# معاونت حفاظت و پیشگیری از حریق

## بررسی مسائل و مشکلات

سازمان آتش نشانی و خدمات ایمنی شهرداری تهران

دلایل عدم تایید  
نقشه های معماری

## طراحی پمپ خانه آتش نشانی

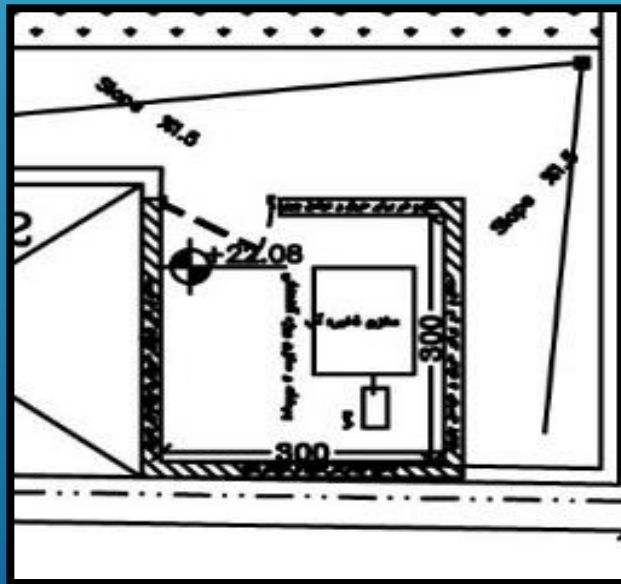
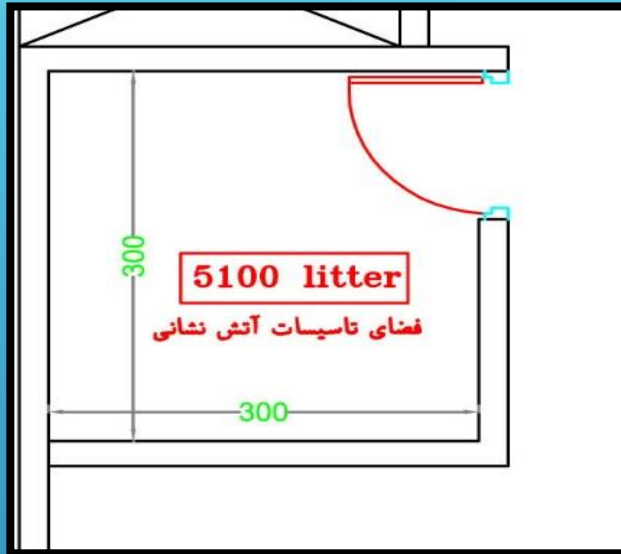
### ابعاد طراحی:

- ۱- برای ساختمان های زیر ۵۰۰۰ متر ۹ متر مربع
- ۲- برای ساختمان های بالای ۵۰۰۰ متر ۲۰ متر مربع طراحی گردد.

### مکان طراحی:

- ۱- در پایین طبقه زیر زمین به صورت دفنی با درب ورود به پمپ خانه
- ۲- در طبقات به صورت اتاق و درب و دیوار مقاوم حریق مطابق با عکس
- ۳- طراحی پمپ خانه در پشت بام مطابق با عکس

## دور بند کردن پلکان / ابعاد پلکان / لابی آسانسور

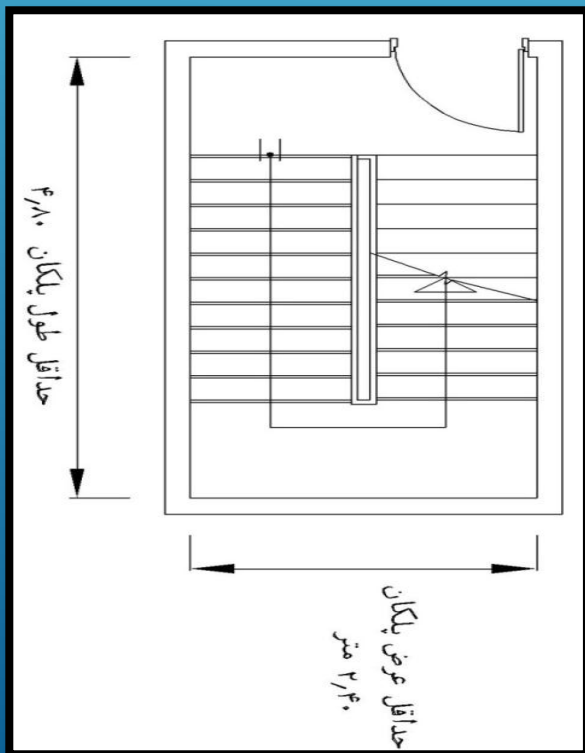
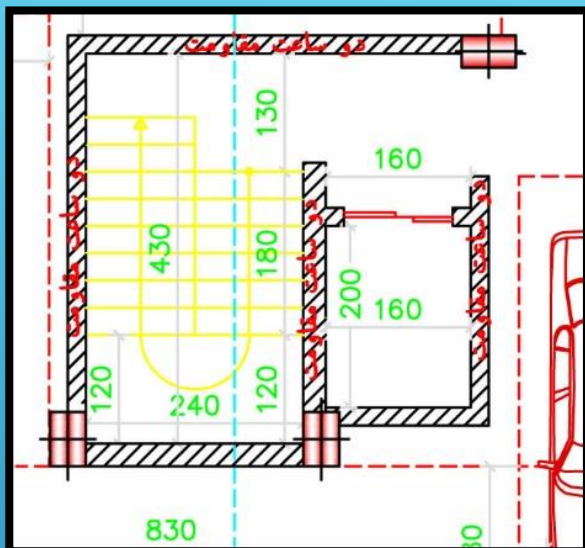
- ۱- دور بندی پلکان از طریق درب و دیوار ۲۰ (س) مجاز می باشد.
- ۲- ابعاد پلکان مطابق با ضوابط مبحث سوم طراحی گردد.
- ۳- آسانسور نیازمند طراحی لابی به ابعاد  $1/5$  در  $1/5$  می باشد.
- ۴- باز شدن درب کاربری و آسانسور داخل پلکان مجاز نمیباشد
- ۵- بخشنامه ریز دانه ( زیر ۲۰۰ مترمربع مساحت کل زمین ) ( تا ۵ طبقه روی زمین - اداری - تجاری ۱۰۰ مترمربع )

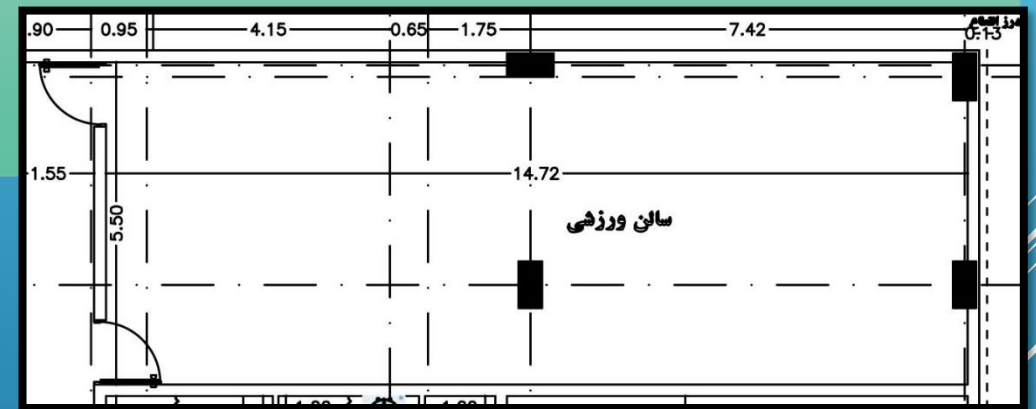
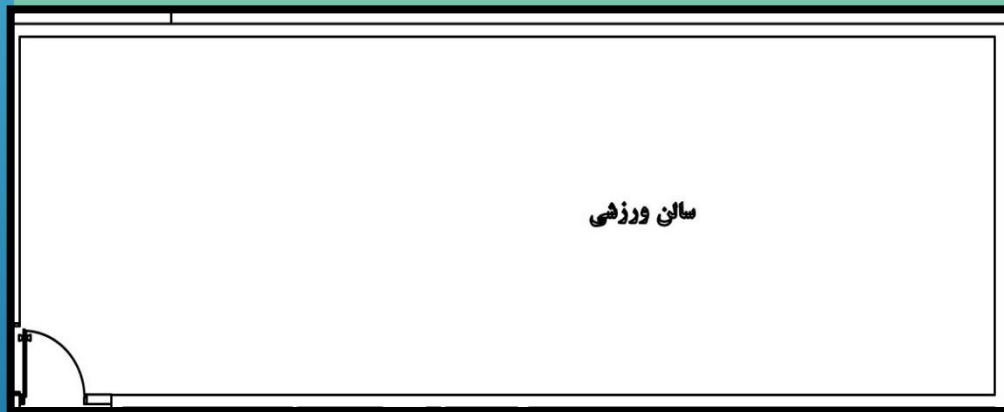
فضای ورزشی با توجه به بار تصرف نیازمند دو درب خروج دور از هم می باشد  
سرانه تصرف براساس جدول مبحث سوم - با تجهیزات (۴/۶) و بدون  
تجهیزات (۱/۴)

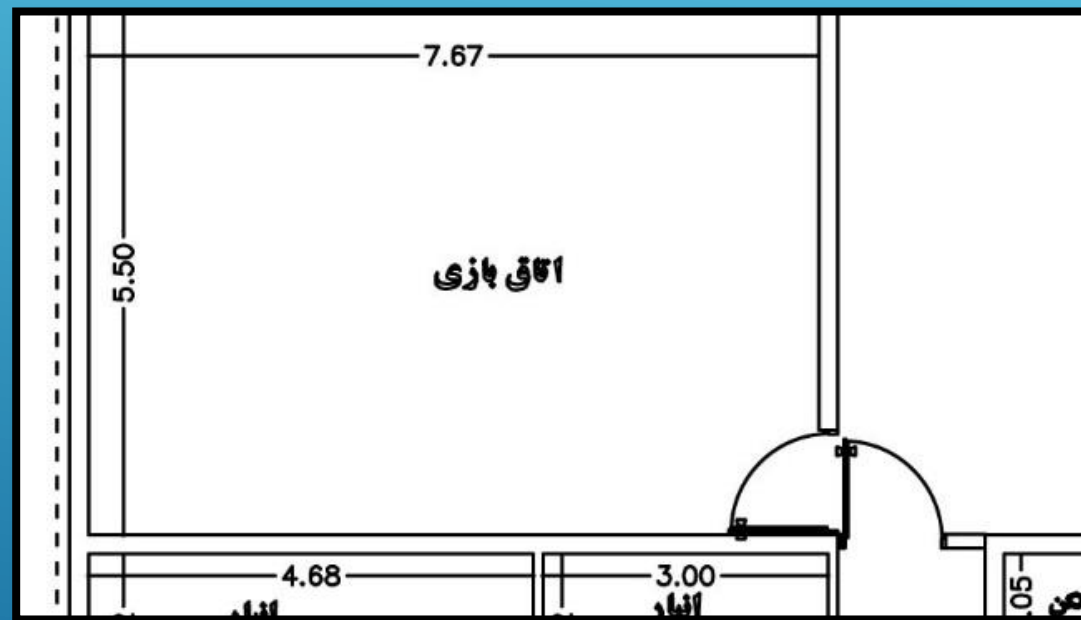
# تخلیه یک کاربری از داخل کاربری دیگر مجاز نمی باشد

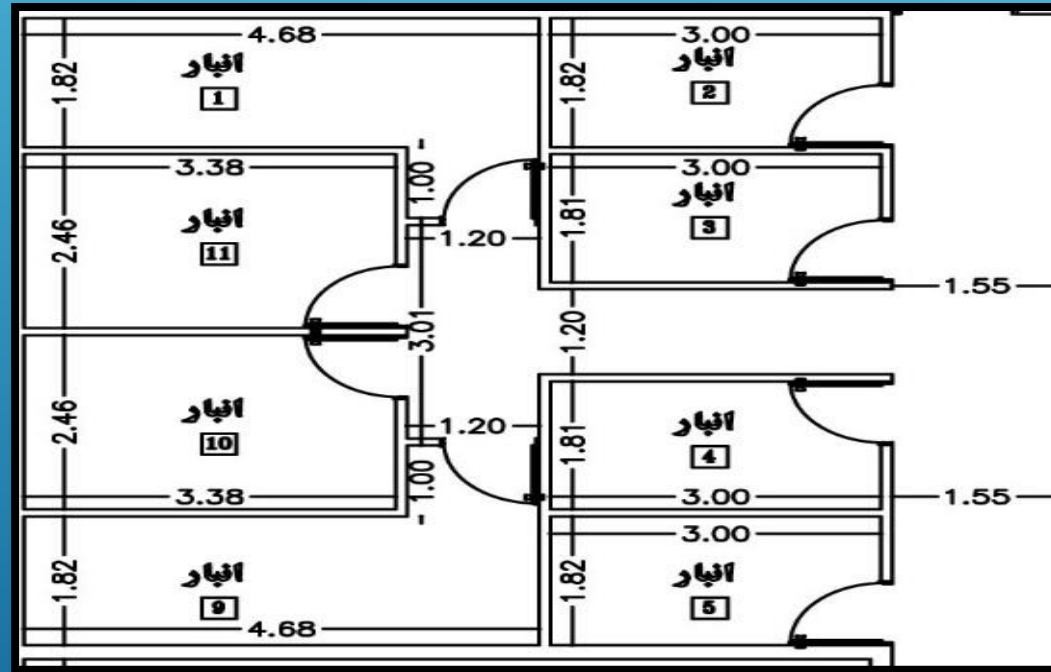
# حداقل عرض مجاز راهرو انباری ها ۹۰ (س) می باشد. (ص ۷۲)

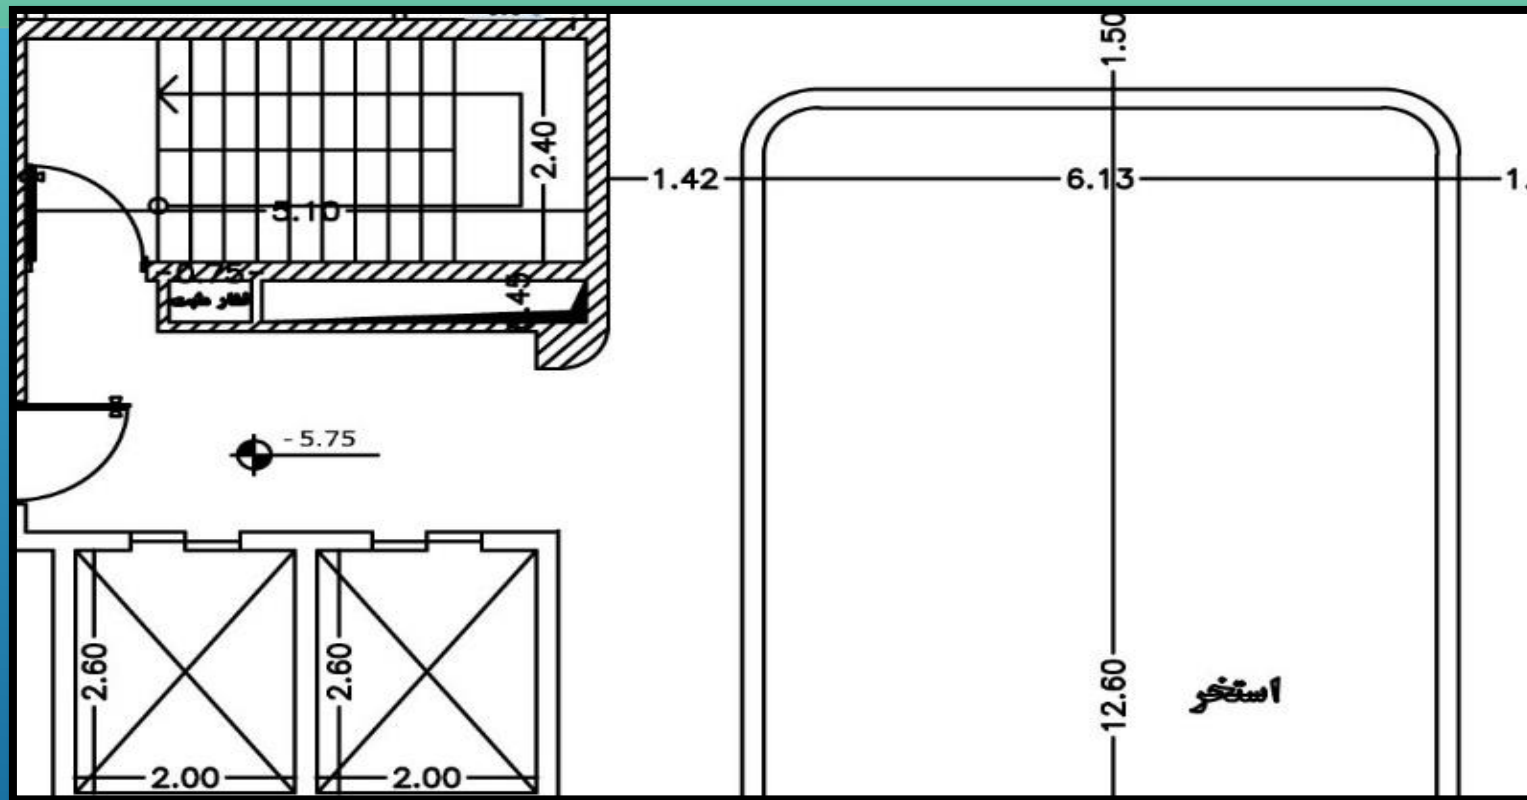
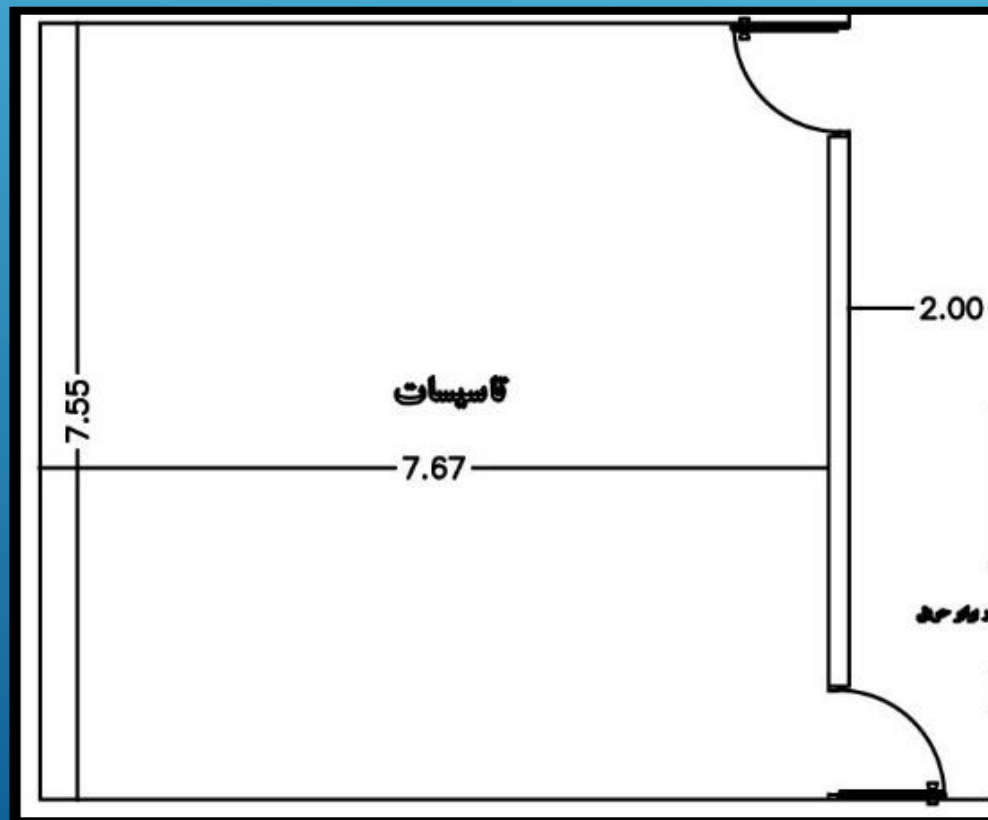
# باز شدن مستقیم درب پلکان و کابین اسانسور داخل کاربری مجاز نمی باشد

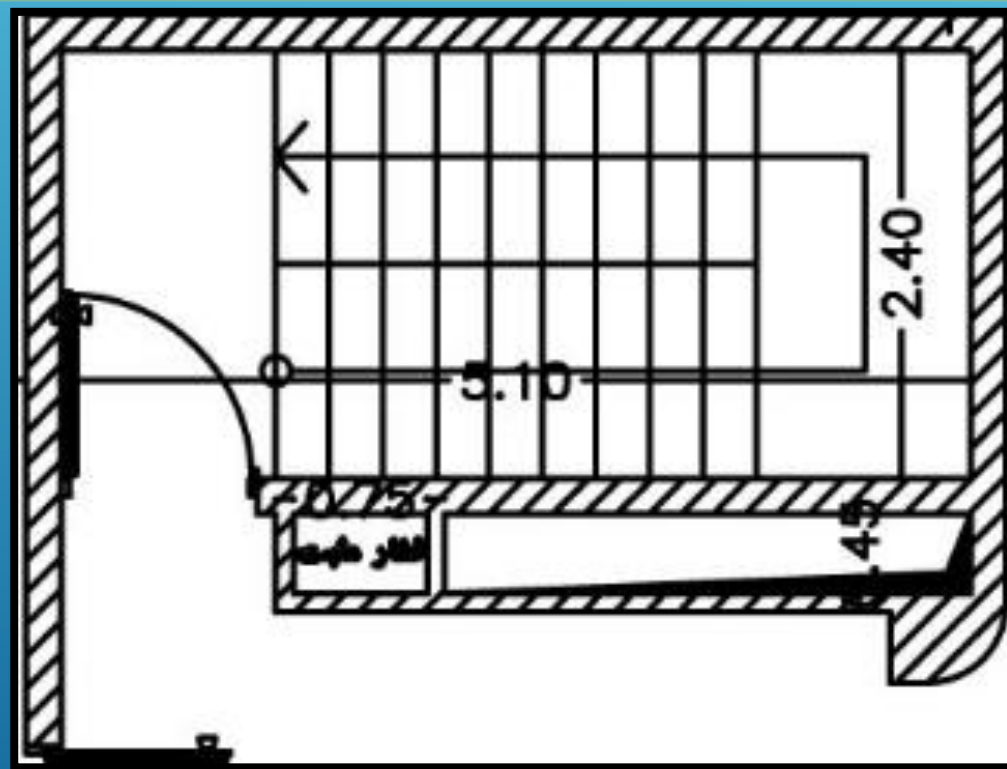
در صورتیکه جانمایی موتورخانه در طبقات پایین تر از منفی یک باشد  
نیازمند طراحی وید به مقدار حداقل ۴ درصد مساحت موتورخانه  
میباشد

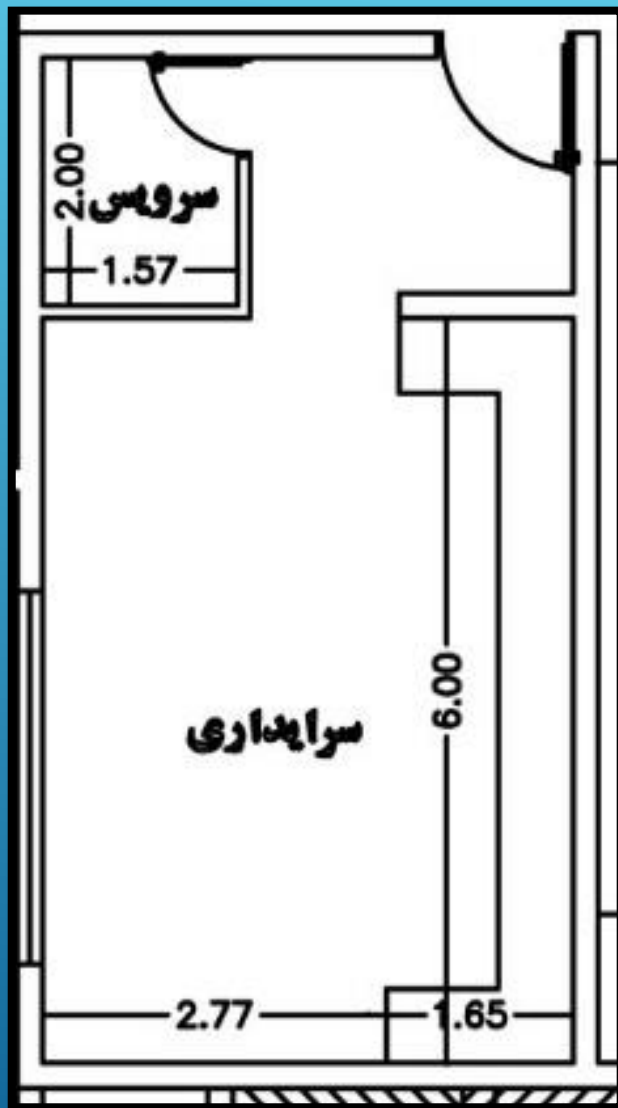
طراحی داکت فشار مثبت برای باکس پلکان با ارتفاع شفت بالای ۳۰ متر  
به منظور تعبیه فشار مثبت الزامی است .

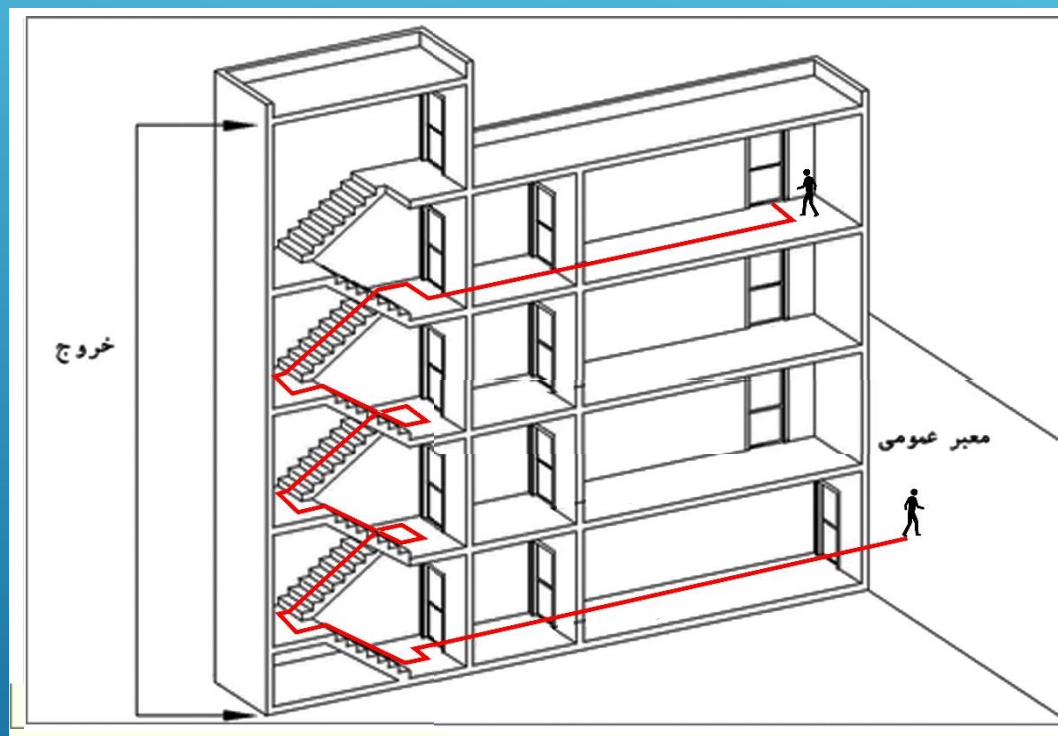
سرایداری و فضاهایی که بعنوان محل خواب استفاده میشود نیازمند تامین پیش ورودی در فضای پارکینگ می باشد (ص ۱۹۷)

## مسیر پیوسته و بدون مانع از هر نقطه از ساختمان تا معبر عمومی امتداد یابد

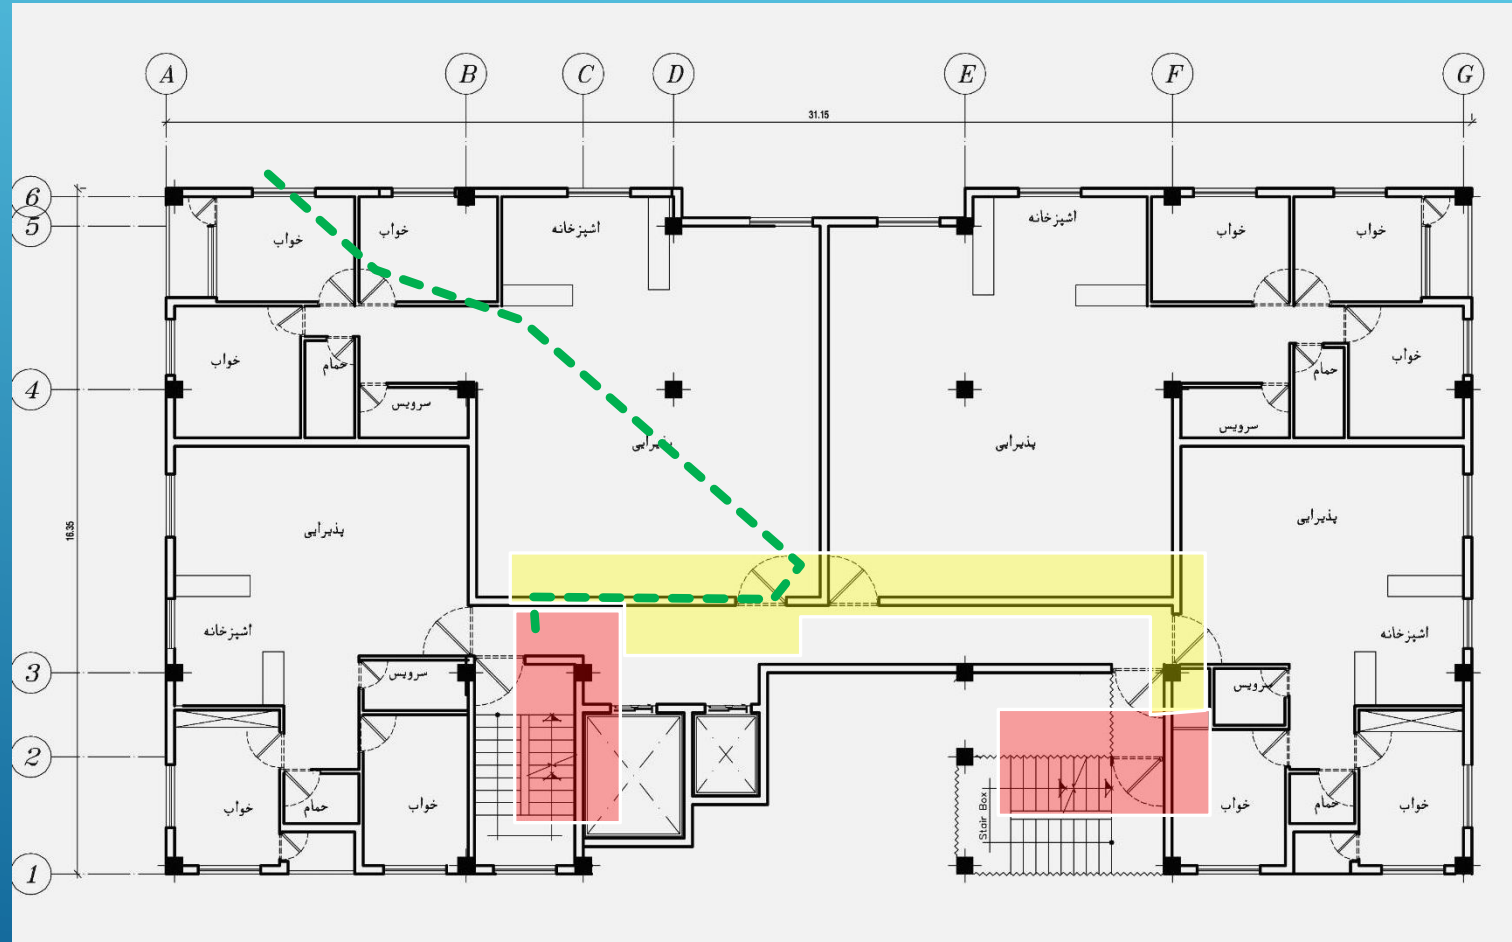
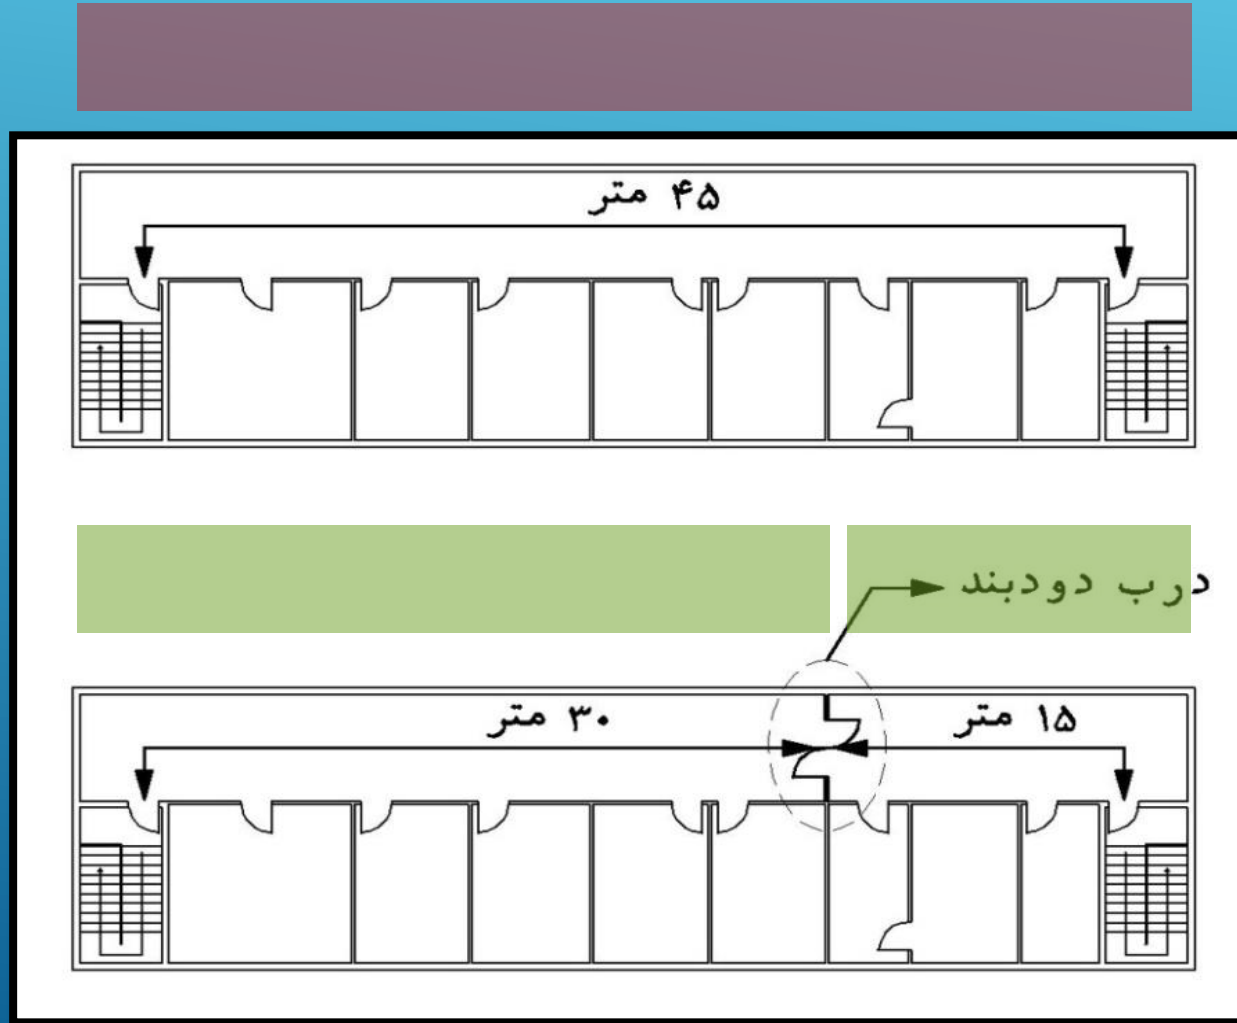
# طول دسترس خروج مطابق با ضوابط طراحی گردد.
